# Revideret projektforslag maj 2021 Tværsnit

# Revideret Projektforslag maj 2021

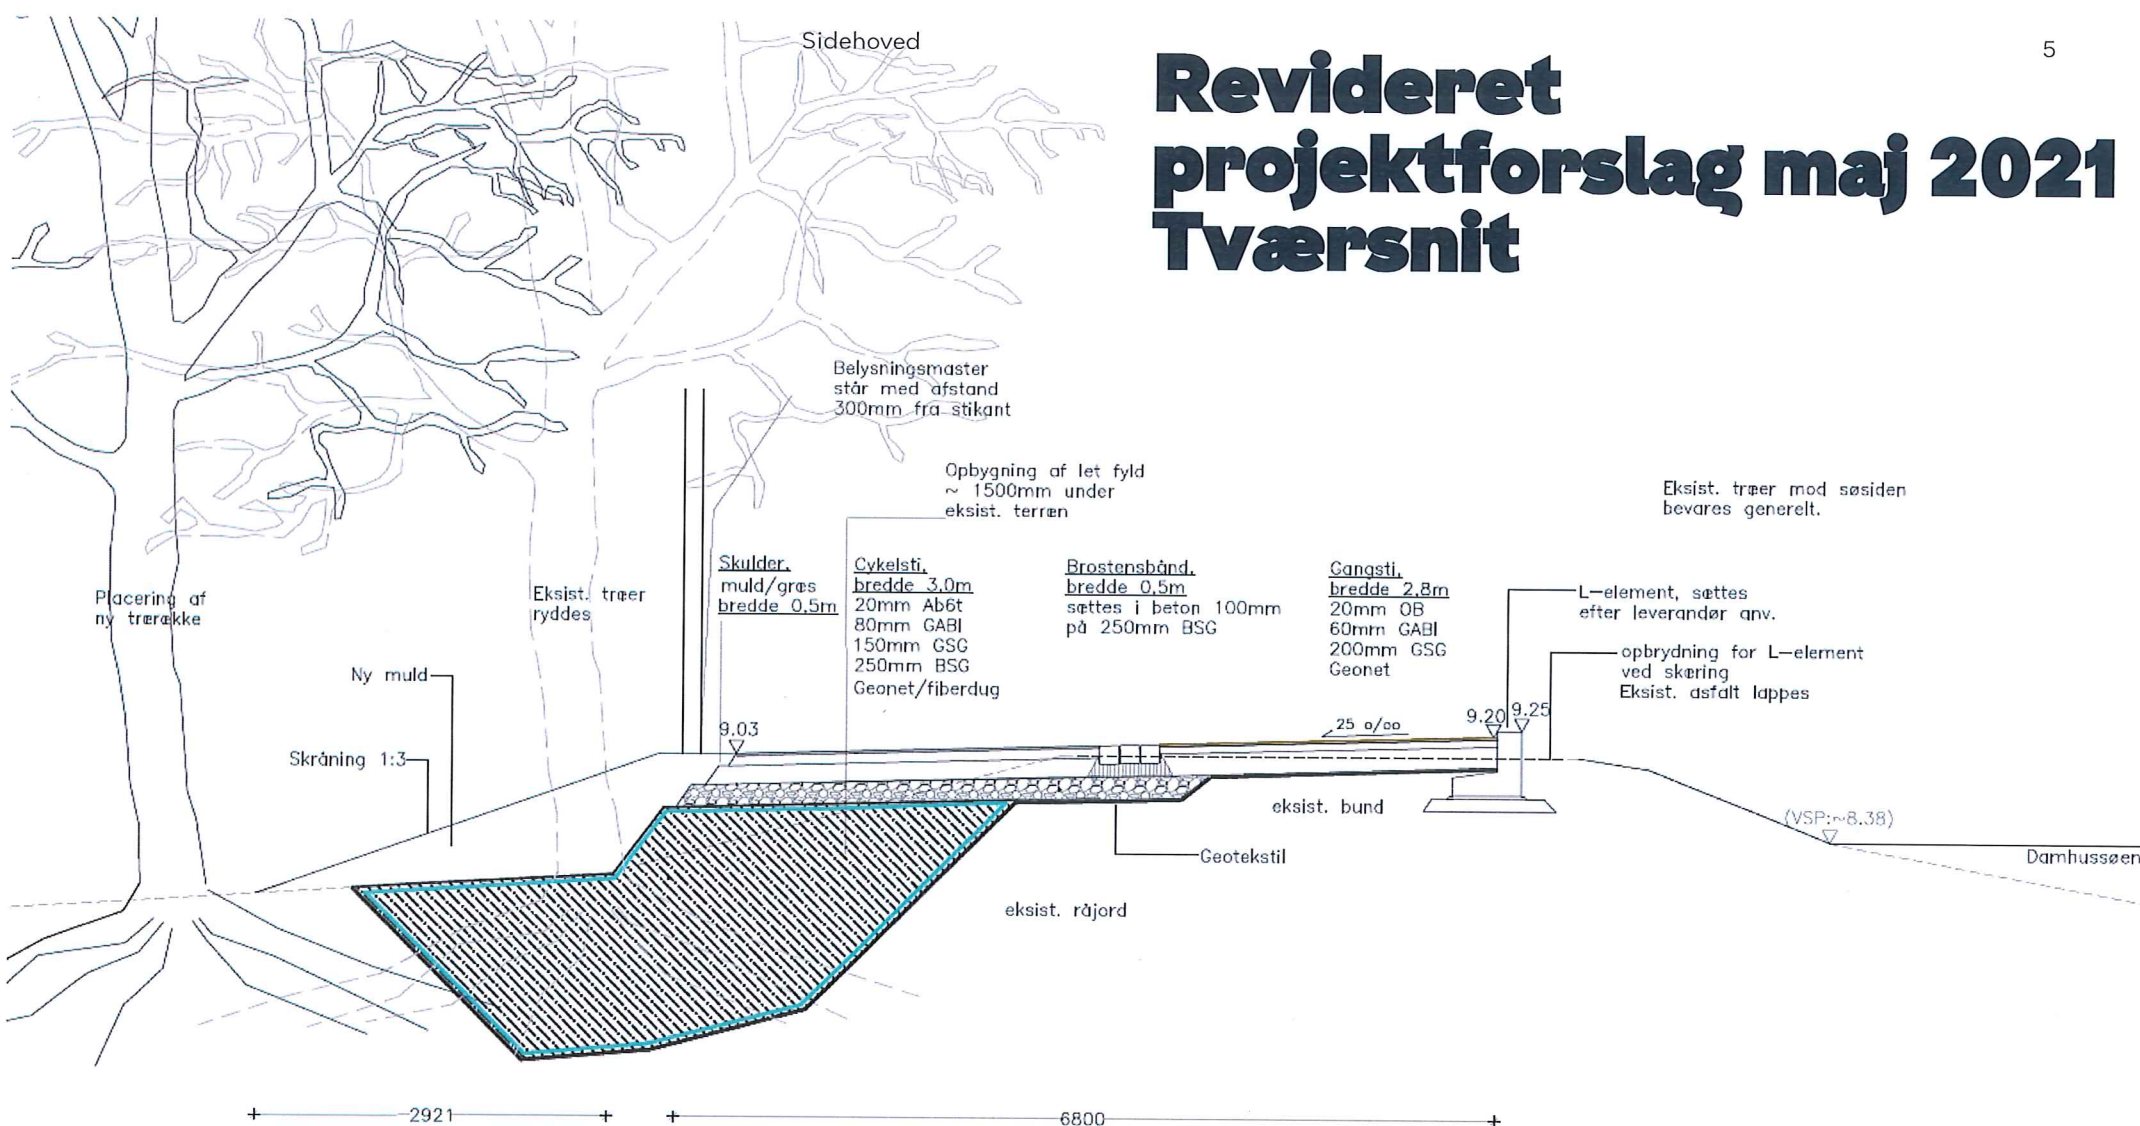
- Det reviderede dæmningsprofil er forbundet med ekstra anlægsomkostninger, herunder til udskiftning af eksisterende træer, udskiftning af blød bund og indfyldning/befæstelse af et bredere stiprofil.
- Anlægsbudgettet balanceres ved at lade den projekterede flydebro udgå og bevare placeringen af den eksisterende flydebro.
- Hæk og træer ved ishuset udgår og erstattes af kampesten.
- Rumleriller på cykelsti ved krydsningspunkter.
